SWAG 20 93 9925, 20 10 2532, 20 10 4870, 20 10 4871

Suporte de apoio do conjunto mola/ amortecedor com rolamento

Figura 1 - SWAG 20 93 9925: 3-furos M10

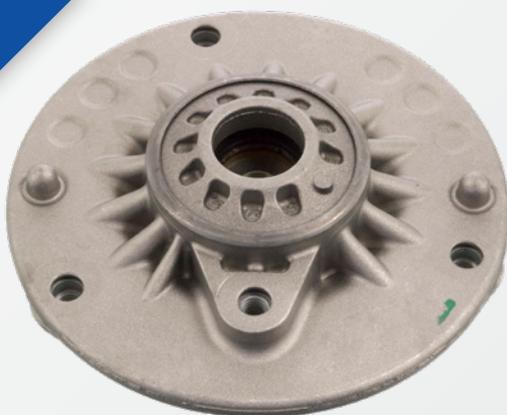
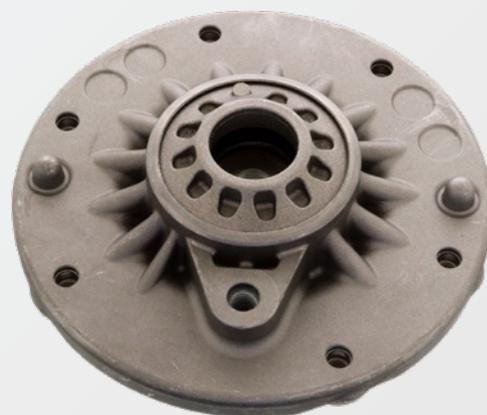
Antes de proceder à substituição, verificar qual o tamanho da rosca do suporte de apoio instalado no veículo!

No caso dos modelos F2x e F3x até à data de fabrico 05/2013:

Se estiver instalado um suporte de apoio com rosca M8, este deve ser substituído juntamente com o par, com recurso à utilização de dois suportes (20 10 4871) com rosca M10. Este conjunto inclui todas as fixações necessárias, borracha de encosto e fole de proteção.

A alteração de rosca M8 para M10 resulta num nível de rigidez diferente. Por conseguinte, não é permitida uma instalação mista de fixações (M8/M10)!

Se os suportes de apoio do conjunto mola/amortecedor já tiverem sido substituídos pela fixação M10, é permitida a instalação em apenas um dos lados.
